Commission de concertation
O U D E R G E M

## PROCES-VERBAL DE LA COMMISSION DE CONCERTATION DU PROCES-VERBAAL VAN DE OVERLEGCOMMISSIE VAN

## <u>28.03.2003</u>

Dossier 13.412 – Demande de Monsieur HIRSCH pour transformer et agrandir l'habitation sise avenue des Meuniers, 60 (plans modificatifs – voir commission de concertation du 6 décembre 2002).

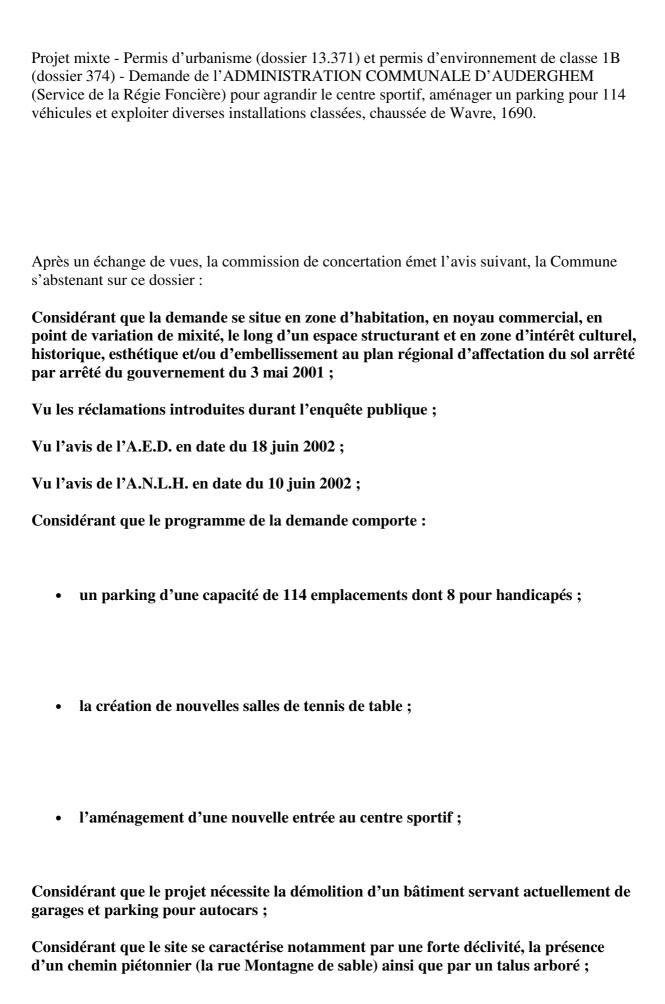
Considérant que la profondeur de l'extension a été réduite et est passée, au niveau des mitoyens, de 5,35 m à 4 m au rez-de-chaussée et au 1<sup>er</sup> étage ;

Considérant que l'extension au  $2^{\text{ème}}$  étage se limite à une avancée de 1,80m par rapport aux façades des maisons voisines et que cette avancée est en retrait de 85cm par rapport aux mitoyens ;

Considérant que le bâtiment voisin de droite possède, au 1<sup>er</sup> étage, une terrasse de 2,70 m de profondeur ;

Avis favorable sur les plans modificatifs à condition de ne pas modifier le profil de la toiture existante.

Plans modificatifs à soumettre au Collège avant délivrance.
